OZNÁMENÍ ROZHODNUTÍ O VYLOUČENÍ ÚČASTNÍKA ZADÁVACÍHO ŘÍZENÍ

Název veřejné zakázky:	Obnova VO 2021, Brno – dodávka LED svítidel
Evidenční číslo veřejné zakázky:	7228
Identifikační údaje o zadavateli	
Název:	Technické sítě Brno, akciová společnost
Sídlo:	Barvířská 5, 622 00 Brno
IČO:	25512285
Veřejná zakázka podle předmětu:	Veřejná zakázka na dodávky
Forma zadávacího řízení:	Zjednodušené podlimitní řízení

Obr. – Vámi předložený výpočet

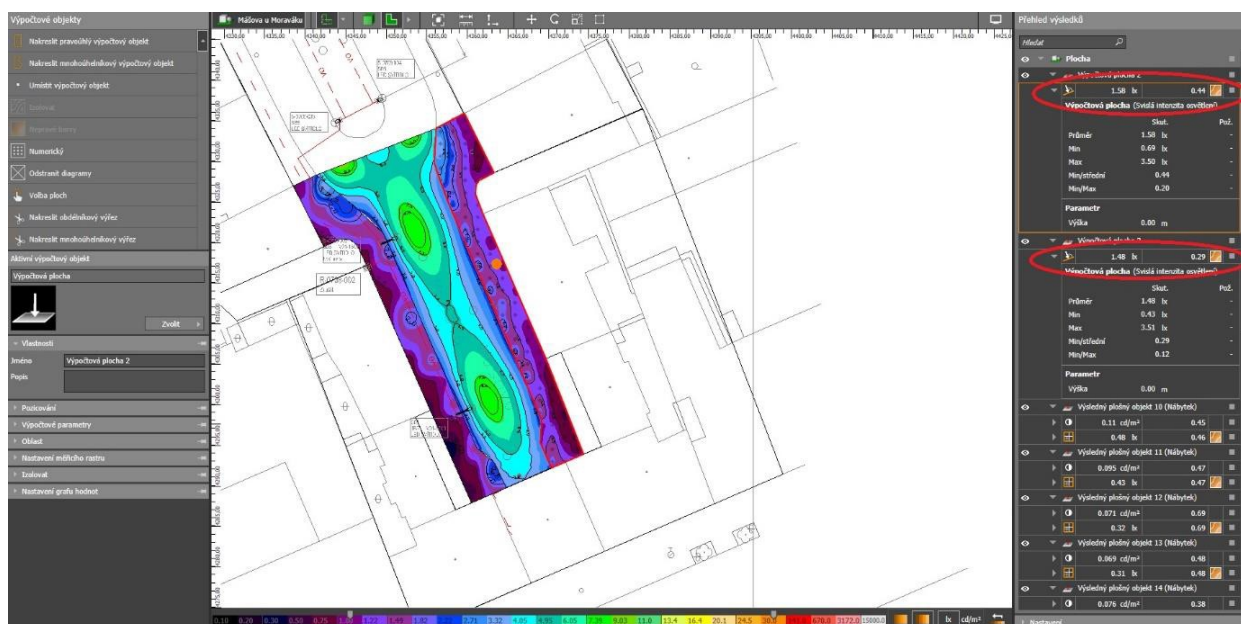
Komise při posouzení zjistila, že ve Vaší nabídce v předloženém prostorovém výpočtu na ulici „Mášová“ vychází průměrná rovnoměrnost chodníků $E_m = 1,58 \text{ lx}$ (u chodníku označeném jako „Výpočtová plocha 2“) a $E_m = 1,48 \text{ lx}$ (u chodníku označeném jako „Výpočtová plocha 3“), viz obr. níže. Dle „Vysvětlení zadávací dokumentace č. 5“ z 4.6.2021 jsou tyto plochy zaříděny do třídy P6. Dle tab. 3 normy ČSN EN 13201-2 z dubna 2019 – Osvětlení pozemních komunikací – Část 2: Požadavky je pro třídu P6 požadovaná minimální udržovaná hodnota průměrné osvětlenosti $E_m \geq 2 \text{ lx}$.

Dle zadávací dokumentace, čl. 14.2 dokumentu „Podmínky pro zpracování nabídky“ se jedná o parametr A9. V čl. 14.4.2 se u tohoto parametru mimo jiné uvádí „*Nabízená hodnota musí být vyšší než hodnota limitní (normová), v případě, že bude nabízená hodnota nižší, jde o nesplnění zadávacích podmínek*“.
